改善箇所説明図

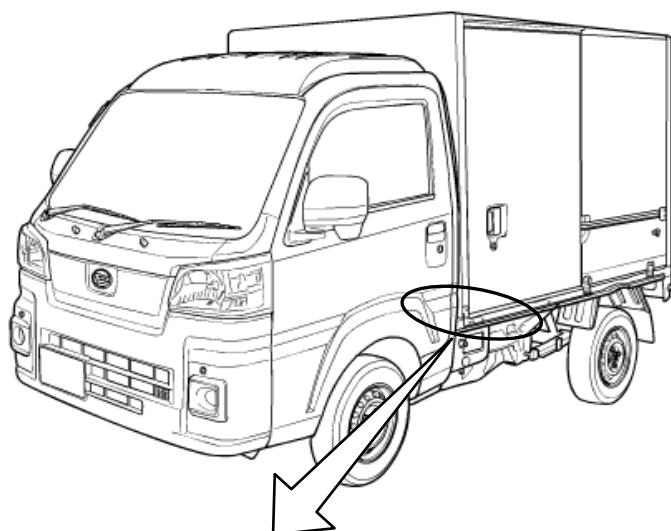
不具合発生箇所
配線の固定部(テープ)

保冷車のフロアハーネスにおいて、配線を固定するテープの耐熱性が不足しているため、走行中の熱によってテープが剥がれ、配線が垂れ下がることがある。そのため、そのままの状態で使用を続けると、垂れ下がった配線が高温になった排気管と接触し、発煙するおそれがある。

ナイロンバンド

全車両、配線を耐熱性の高いナイロンバンドで固定する。すでにテープが剥がれている場合は、必要に応じてフロアハーネスを補修する。
